M O X 燃 料 加 工 施 設 に お け る 新 規 制 基 準 に 対 す る 適 合 性

指摘事項に対する回答
第5条：火災等による損傷の防止

日本原燃株式会社

MOX燃料加工施設における消火に係る設計方針

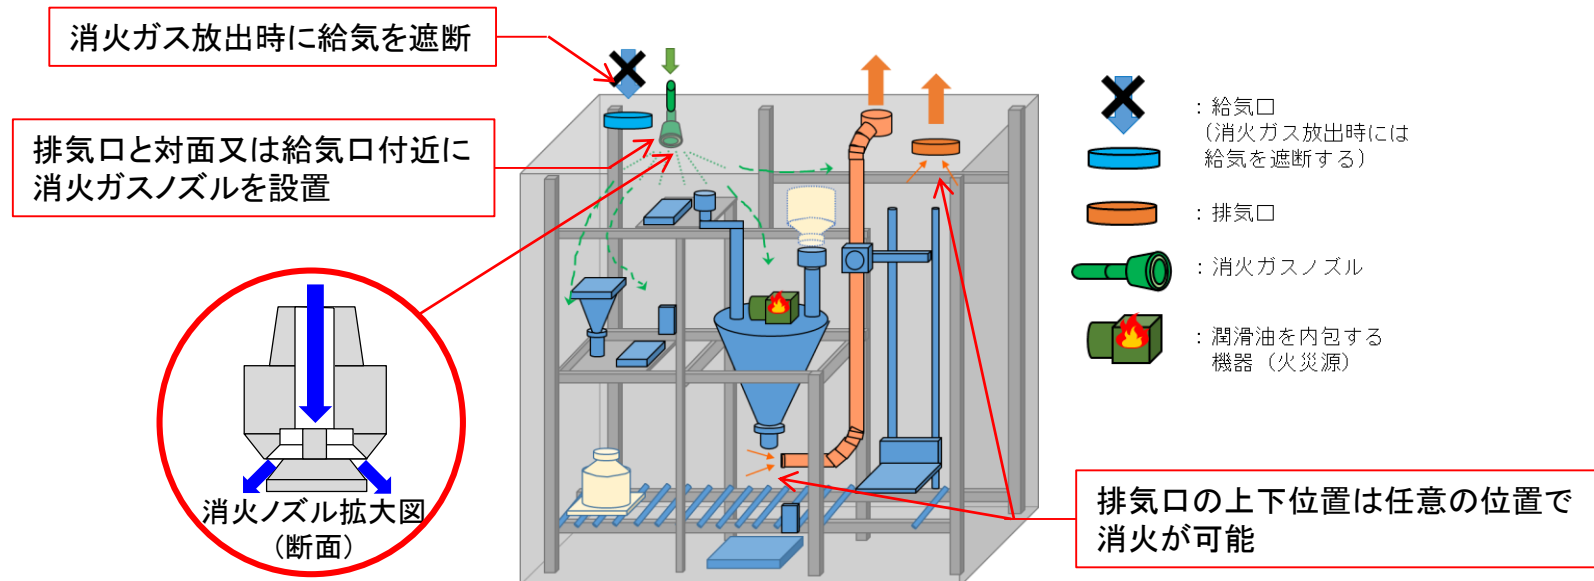
- グローブボックス内に消火ガスを放出する際、グローブボックスを排気しており、確実に窒素置換することが可能か。(試験モデルで実機を全て包絡できるのか)
- グローブボックス内に消火ガスを放出することで、気流が発生すると思われる。給気口、排気口、火災源の位置、消火ガスの位置関係について、すべてのグローブボックスにおいて任意の場所に設置したとしても確実に消火できるという認識か。設置位置を許可で担保する必要はないのか。
- or回路とすると誤作動する可能性が高くなると思うが、グローブボックス内に消火ガスを吹いた際に核燃料物質がグローブボックス内に舞い上がる可能性があるのではないか。通常時よりも悪い状況となるのではと懸念しており、整理して回答すること。

消火ガス放出時は、グローブボックスへの給気を遮断するとともに、排気口と対面又は給気口付近に消火ノズルを設置して消火ガスを放出することで、流線を確認する。また、消火ガスの放出口には消火ガスが拡散しやすい形状のノズルを設ける設計とする。

排気口と対面又は給気口の付近に消火ノズルを設け、消火ガスを放出する設計とすることにより、排気口の上下位置は任意の位置で消火が可能であることを試験にて確認している。【補足説明1-5 添付資料1 別紙2】

消火ガスが拡散しやすいよう、消火ガスの放出口にディフレクタを有する消防認定品の消火ノズルを取り付ける設計とする。

なお、消火ガスのノズルは消火ガスを拡散させる構造となっており、真下に蓋の無い容器があった場合でも直接MOX粉末に消火ガスが当たらず、MOX粉末は舞い上がらない。
